**AVIS RELATIF À LA PROTECTION
CONTRE LES EVENTUELS EFFETS NOCIFS ET NUISANCES
PROVOQUÉS PAR LES RAYONNEMENTS NON IONISANTS
GÉNÉRÉS PAR DES ANTENNES ÉMETTRICES STATIONNAIRES**

Commune : LIEGE - Exploitant : ORANGE

Référence exploitant : 052L1_2 / 30031L1_1 / 40031L1_1 / 50031L1_1

Rapport n° 1463 / 2025

Figure 1 : Vue en plan des lieux de séjour et des points de contrôle

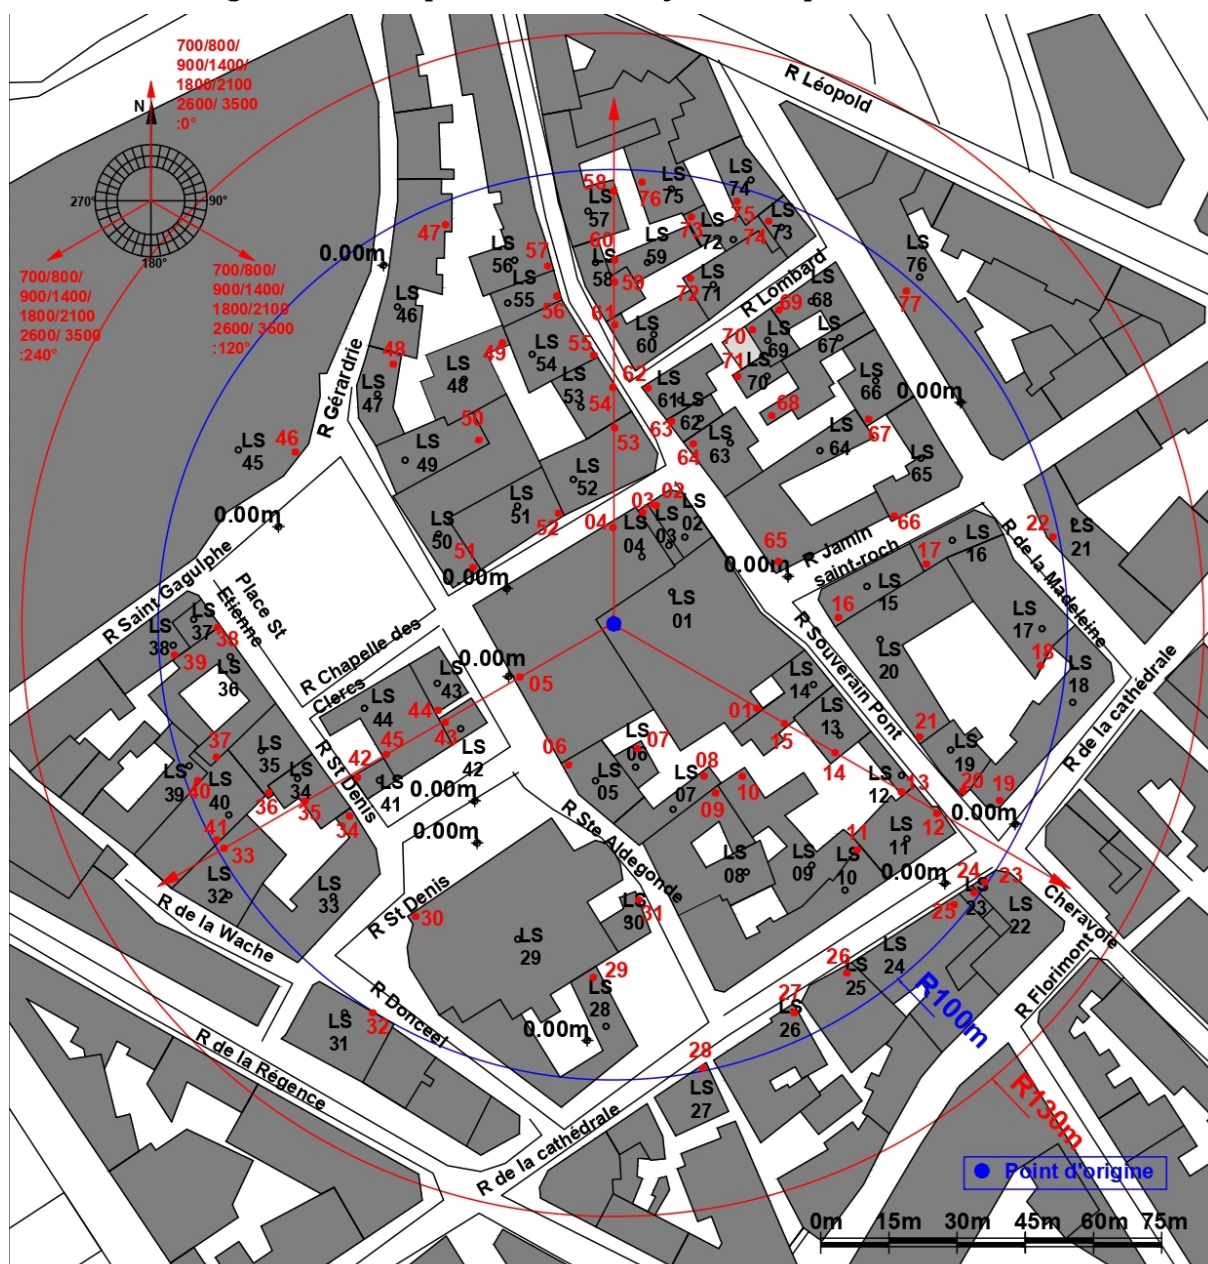
- le numéro du point de contrôle repris sur un des plans de la figure 1;
- le numéro du LS dans lequel se trouve le point de contrôle de la 1^{ère} colonne ;
- l'atténuation d'obstacle prise en compte pour le calcul de l'indice d'exposition dans le LS ;
- le résultat du calcul de l'indice d'exposition.

N° point de contrôle	LS	Atténuation (dB)	Indice d'exposition relatif à la limite par installation IE_i
21	LS20	3,0	0,734
11	LS10	3,0	0,606
12	LS11	3,0	0,603
35	LS34	3,0	0,590
20	LS19	3,0	0,572
36	LS35	3,0	0,556
19	LS18	3,0	0,484
58	LS57	3,0	0,447
25	LS24	3,0	0,439
23	LS22	3,0	0,426
57	LS56	3,0	0,423
37	LS36	3,0	0,417
69	LS68	3,0	0,417
33	LS32	3,0	0,414
41	LS40	3,0	0,413
24	LS23	3,0	0,412
40	LS39	3,0	0,405
72	LS71	3,0	0,387
75	LS74	3,0	0,385
59	LS58	3,0	0,371
74	LS73	3,0	0,357
18	LS17	3,0	0,346
47	LS46	3,0	0,346
26	LS25	3,0	0,339
13	LS12	3,0	0,324
56	LS55	3,0	0,311
39	LS38	3,0	0,309
32	LS31	3,0	0,295
38	LS37	3,0	0,264
27	LS26	3,0	0,246
17	LS16	3,0	0,242
70	LS69	3,0	0,207
22	LS21	3,0	0,202
77	LS76	3,0	0,199
34	LS33	3,0	0,196

En ce qui concerne les antennes de l'installation mentionnées dans le tableau 1, la distance maximale à laquelle la limite pourrait être atteinte, à l'extérieur, est égale à 95,8 m. S'il n'y a pas de LS à une distance inférieure, les antennes respectent forcément la limite d'immission.

Dans le cas des LS situés à l'intérieur des bâtiments, une atténuation d'obstacle est prise en compte et il en résulte que la distance maximale à laquelle la limite pourrait être atteinte se réduit à 68,1 m.

Les résultats de l'évaluation décrite au paragraphe 4 indiquent que les antennes émettrices stationnaires de l'installation faisant l'objet du présent avis ne produisent pas, dans un lieu de séjour, un rayonnement électromagnétique maximum supérieur aux limites fixées à l'article 4 du décret.
